**SOLICITATION AMENDMENT
MODIFICATION DE L'INVITATION**

Title - Sujet Agitateurs submersibles	
Solicitation No. - N° de l'invitation F4758-190016/B	Amendment No. - N° modif. 004
Client Reference No. - N° de référence du client F4758-190016	Date 2019-11-15
GETS Reference No. - N° de référence de SEAG PW-\$MCT-041-5626	
File No. - N° de dossier MCT-9-42029 (041)	CCC No./N° CCC - FMS No./N° VME
Solicitation Closes - L'invitation prend fin at - à 02:00 PM on - le 2019-11-22	Time Zone Fuseau horaire Atlantic Standard Time AST
F.O.B. - F.A.B. Plant-Usine: <input type="checkbox"/> Destination: <input checked="" type="checkbox"/> Other-Autre: <input type="checkbox"/>	
Address Enquiries to: - Adresser toutes questions à: Owens (MCT), Shannon	Buyer Id - Id de l'acheteur mct041
Telephone No. - N° de téléphone (506) 962-5402 ()	FAX No. - N° de FAX (506) 851-6759
Destination - of Goods, Services, and Construction: Destination - des biens, services et construction:

Modification No 004 à l'invitation à soumissionner

Titre : Agitateurs submersibles

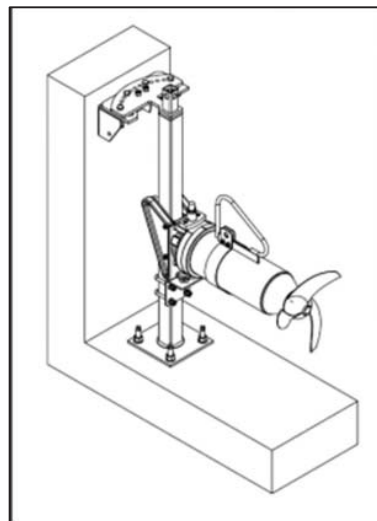
Q12: L'agitateur doit-il être installé sans tube guide ou faut-il un tube guide (veuillez-vous reporter au schéma ci-dessous pour référence)?

R12: Les deux agitateurs seront installés sur le plancher du réservoir un à côté de l'autre et sans tubes guides.
